Dotyczy: odpowiedzi na zapytanie do treści Specyfikacji Warunków Zamówienia w postępowaniu o udzielenie zamówienia w trybie przetargu nieograniczonego pn.: „Dostawa linek filarowych dla Oddziałów Polskiej Grupy Górniczej S.A. – nr grupy 284-3”.

#### Nr postępowania: 702500259

Zadanie nr 1

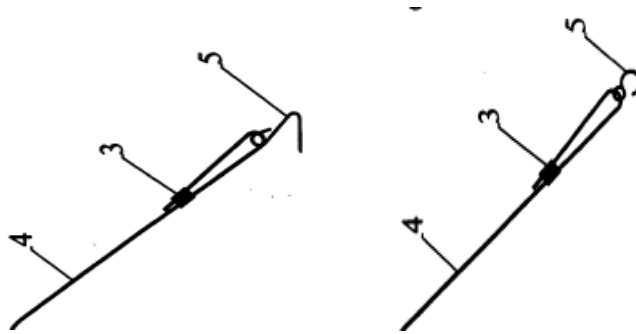
1. Czy jest wymagany określony udźwig linki?
2. Jakim hakiem mają być zakończone linki?
3. Poz.1 zakończenie z jednej strony pętlą a z drugiej strony linką z jakim zakończeniem?

**Linka filarowa** powinna być wykonana z 4 mm splotu 5 drutów miękkich żarzonych o grubości  $1 \div 1,4$  mm (drut wg normy PN-67/M-80026 lub równoważnej). Druty tworzące linkę mają być skręcone w sposób nie powodujący rozwarstwienia linki na całej długości. Linka ma być z jednej strony zakończona pętlą (zad. 1) lub pętlą i hakiem (zad. 2). Linka ma być zaciśnięta tuleją lub zaciskiem stalowym tworząc z jednej strony pętlę o długości od 10 do 15cm. Każda pętla ma być zaciśnięta w trwały sposób niepowodujący jej rozchodzenia się lub obluźowywania. Zamawiający nie określa udźwigu linki.

Przykładowe rysunki linki z pętlą (zadanie nr 1) i pętlą z haczykiem (zadanie nr 2):
